**PILNY KOMUNIKAT DOTYCZĄCY BEZPIECZEŃSTWA
PILNE działanie korygujące dotyczące WYROBU MEDYCZNEGO****System do drenażu klatki piersiowej Ocean Kod produktu/Nr kat. 2002-400**

Kod produktu/Nr kat.:	2002-400
Numer rozdystrybuowanej partii wyrobu, której dotyczy niniejszy komunikat:	443300, 443608, 443629, 444473, 445527, 448966, 449683, 450899, 450900, 451270, 451988, 452177, 452814, 454577, 455871, 458264, 458604, 459198, 459642, 462192, 462194, 464075, 464076, 465037, 466247, 469921, 470627, 471651, 471703, 472562, 472785 i 473725
Daty produkcji:	Od 9 lutego 2019 r. do 22 lipca 2021 r.

**PILNY KOMUNIKAT DOTYCZĄCY BEZPIECZEŃSTWA - FORMULARZ
ODPOWIEDZI DOTYCZĄCY DZIAŁANIA KORYGUJĄCEGO**

ZAKTUALIZOWANA obrazkowa instrukcja ustawień:

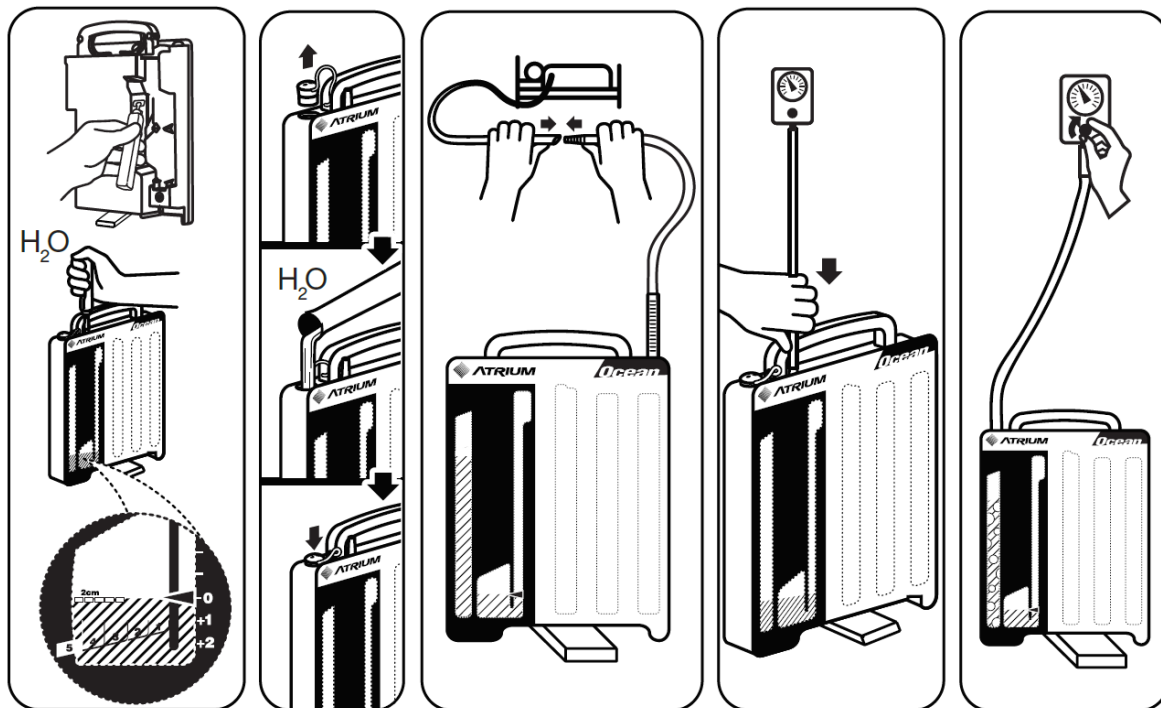
Atrium/Getinge rozpoczyna dobrowolne działanie korygujące dotyczące wyrobu medycznego dla systemu do drenażu klatki piersiowej Ocean, z uwagi na nieodpowiednie informacje w obrazkowej instrukcji ustawień, co może wiązać się z nadmiernym ryzykiem wystąpienia uszczerbku na zdrowiu pacjenta.

Obrazkowa instrukcja ustawień znajduje się na odwrocie każdego systemu do drenażu klatki piersiowej Ocean. Poniższa zaktualizowana obrazkowa instrukcja dla produktu Ocean, kod produktu/nr kat. 2002-400, pokazuje użytkownikowi, jak należy korzystać z dostarczonej ampułki z wodą, aby napełnić komorę zastawki wodnej podczas wstępnych ustawień drenu.
